美浜発電所の原子力規制検査における指摘

(インターフェイスシステム LOCA に係るもの) を踏まえた今後の対応について

第 7.1.8.4 図 「格納容器バイパス」の対応手順の概要 (「インターフェイスシステム LOCA」の事象進展)

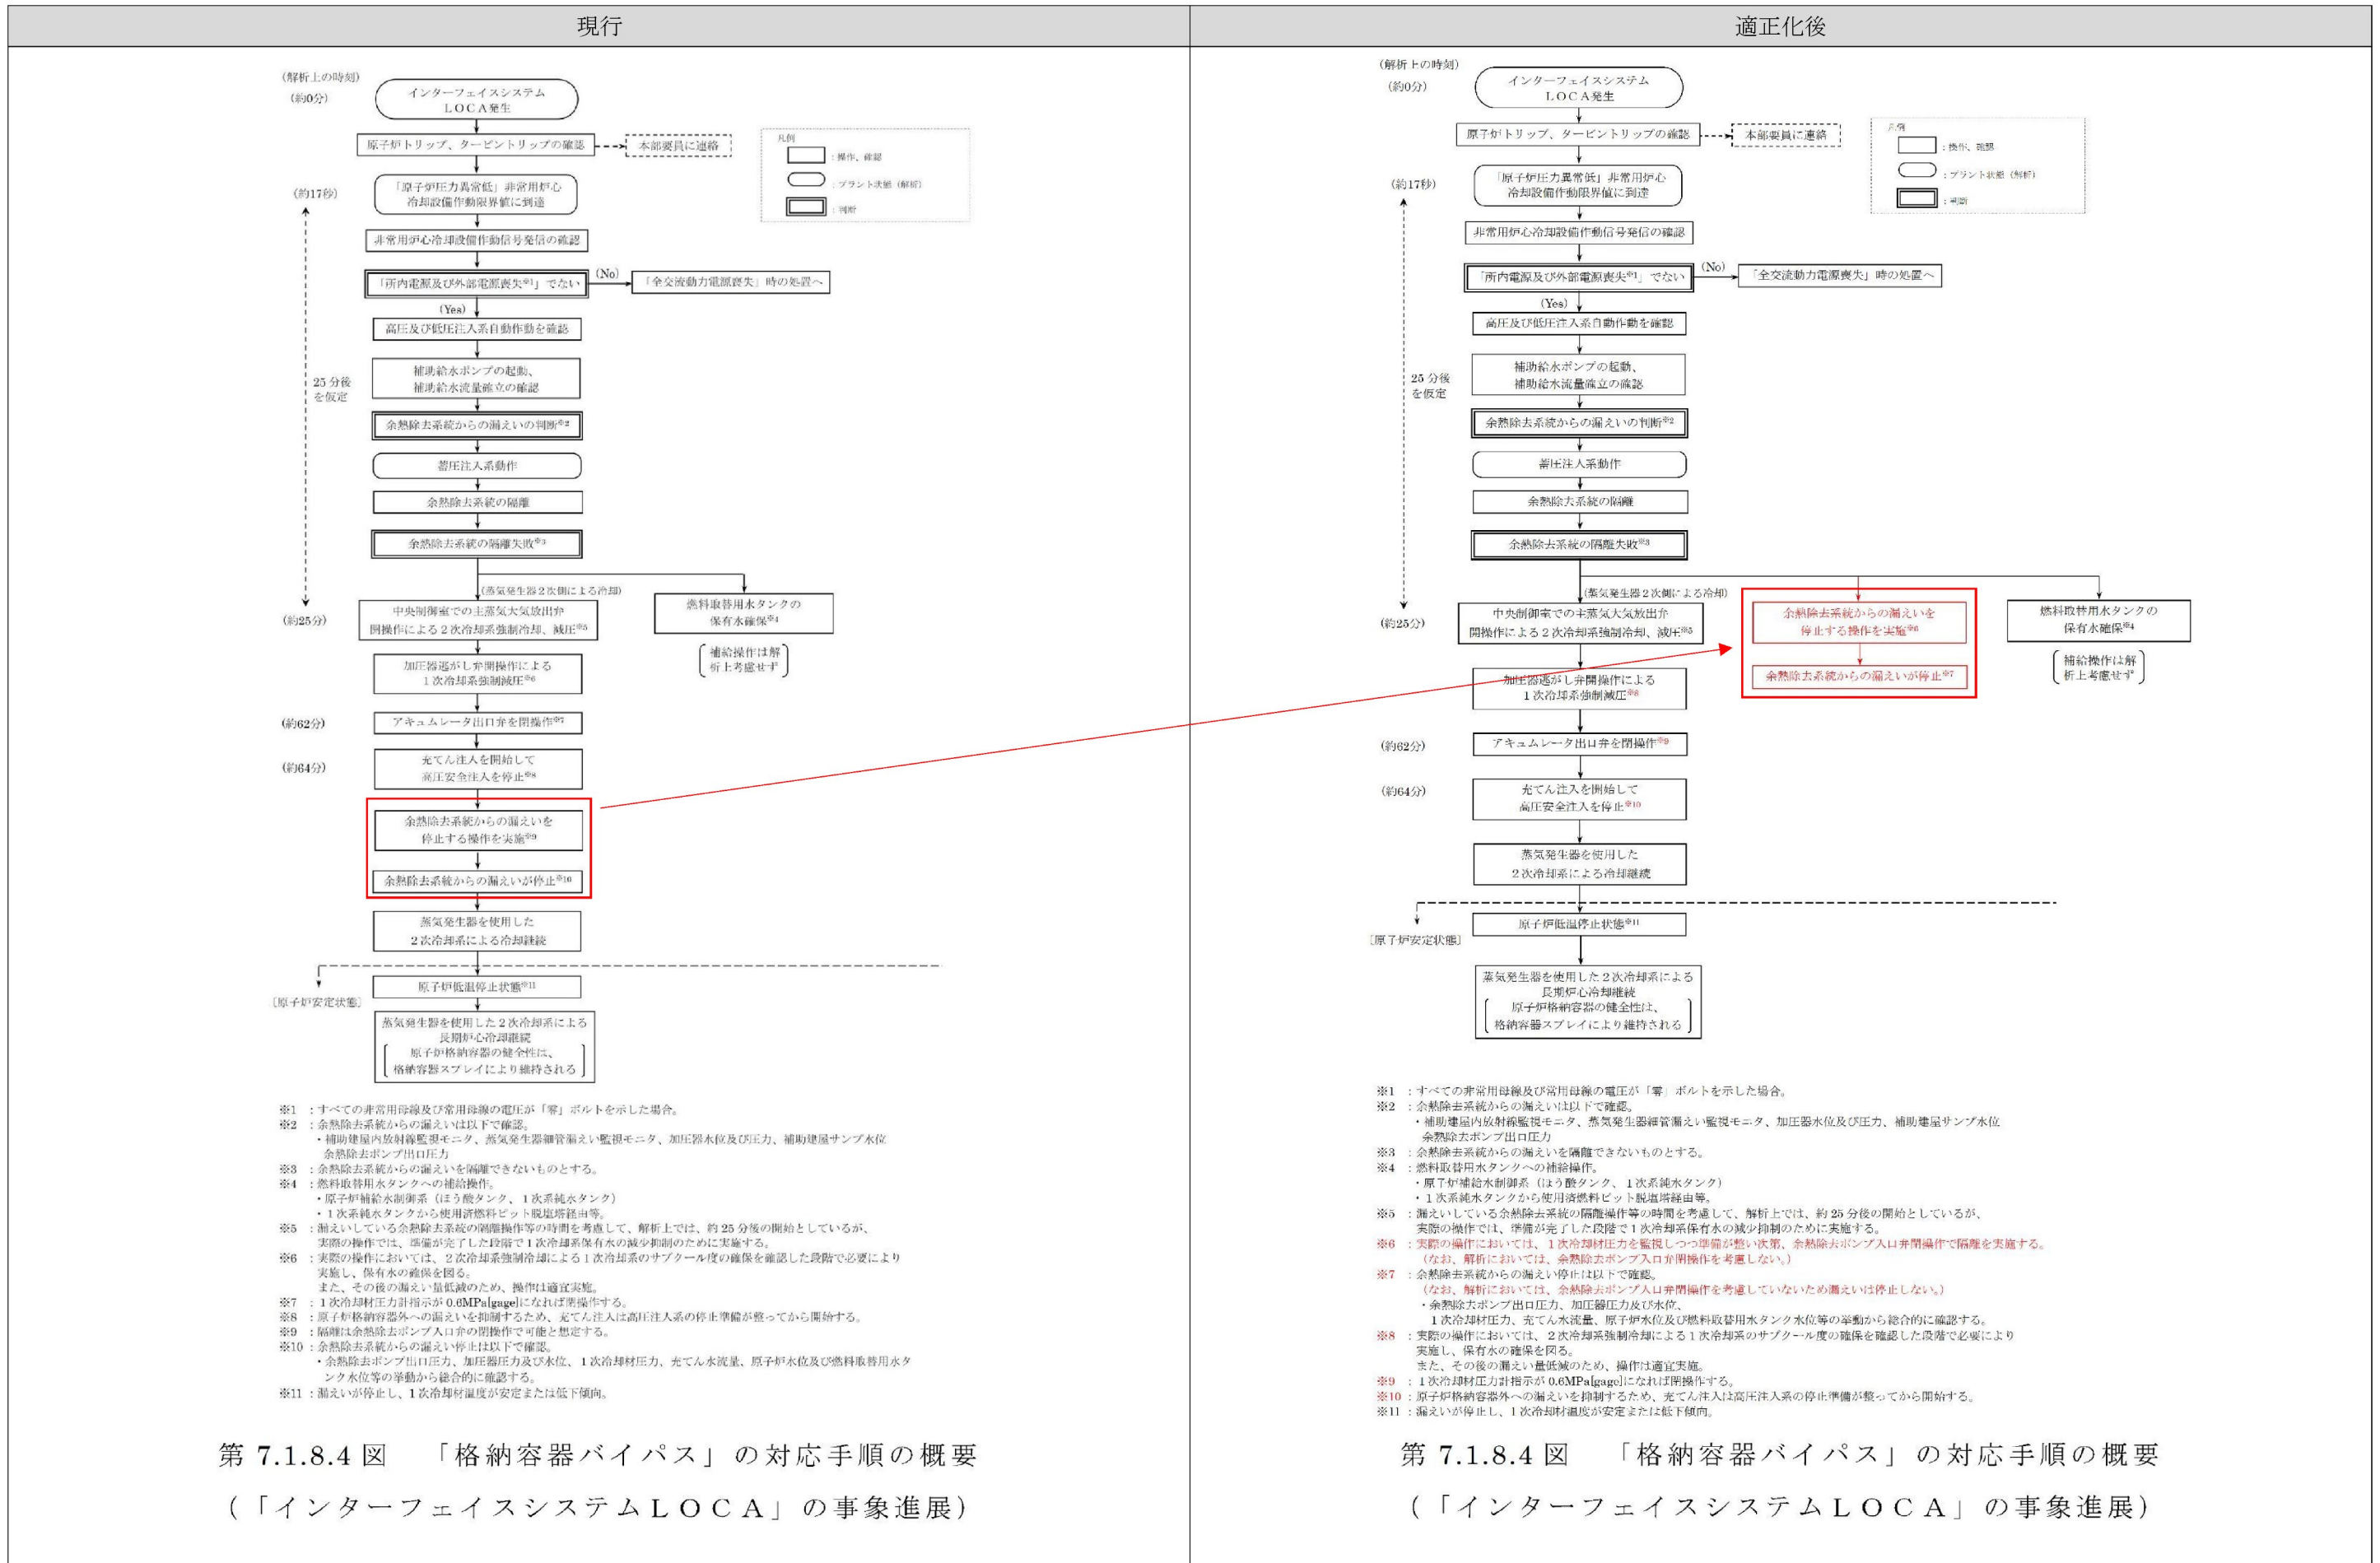
今回の原子力規制検査対応を踏まえ、誤解を与えることとなった発電用原子炉設置変更許可申請書の記載については、「余熱除去ポンプ入口弁の閉止」を機器の環境条件の設定根拠において想定している操作時間内で実施できること、また、有効性評価手順フローの記載については、実際の手順のとおり当該弁を閉止可能となれば、その他の操作との関連はなく速やかに当該弁の閉止操作に移行する旨が明確となるように適正化すべきと考えている。そのため、適正化する内容及び時期についてご説明させていただきたい。

現行	適正化後
<p>7.1.8.2 炉心損傷防止対策の有効性評価 (中略) (3) 有効性評価の結果 a. インターフェイスシステムLOCA (中略) (a) 事象進展 事象発生後、余熱除去系逃がし弁及び余熱除去系機器等からの漏えいにより1次冷却材圧力が低下することで、「原子炉圧力低」信号のトリップ限界値に到達し、原子炉は自動停止する。 事象発生約17秒後に「原子炉圧力異常低」信号の非常用炉心冷却設備作動限界値に到達した後、非常用炉心冷却設備が作動することにより、ほう酸水が炉心に注水される。また、補助給水ポンプが自動起動し、蒸気発生器への注水が開始される。 事象発生約7分後に1次冷却材圧力が余熱除去クーラ出口逃がし弁の吹止まり圧力まで低下するため、逃がし弁が閉止することで1次冷却系保有水量が回復する。 事象発生約25分後に主蒸気大気放出弁の開操作による2次冷却系強制冷却を開始するとともに、1次冷却系からの漏えい量抑制のため、事象発生約64分後に充てん/高圧注入ポンプによる炉心注水について、高圧注入から充てん注入への切替えを実施する。 <u>その後、余熱除去ポンプ入口弁（電動弁）を閉止することで漏えいは停止する。</u> (以降、省略)</p>	<p>7.1.8.2 炉心損傷防止対策の有効性評価 (中略) (3) 有効性評価の結果 a. インターフェイスシステムLOCA (中略) (a) 事象進展 事象発生後、余熱除去系逃がし弁及び余熱除去系機器等からの漏えいにより1次冷却材圧力が低下することで、「原子炉圧力低」信号のトリップ限界値に到達し、原子炉は自動停止する。 事象発生約17秒後に「原子炉圧力異常低」信号の非常用炉心冷却設備作動限界値に到達した後、非常用炉心冷却設備が作動することにより、ほう酸水が炉心に注水される。また、補助給水ポンプが自動起動し、蒸気発生器への注水が開始される。 事象発生約7分後に1次冷却材圧力が余熱除去クーラ出口逃がし弁の吹止まり圧力まで低下するため、逃がし弁が閉止することで1次冷却系保有水量が回復する。 事象発生約25分後に主蒸気大気放出弁の開操作による2次冷却系強制冷却を開始するとともに、1次冷却系からの漏えい量抑制のため、事象発生約64分後に充てん/高圧注入ポンプによる炉心注水について、高圧注入から充てん注入への切替えを実施する。 (以降、省略)</p> <p><適正化内容の補足> 高浜1、2号機の有効性評価の解析上、余熱除去ポンプ入口弁の閉止は期待していないことから、有効性評価解析上の事象進展を説明する「7.1.8.2(3)a.(a)事象進展」の記載から削除する。</p>

添付書類十について、機器操作の前提条件を明確化するという適正化を考えている。
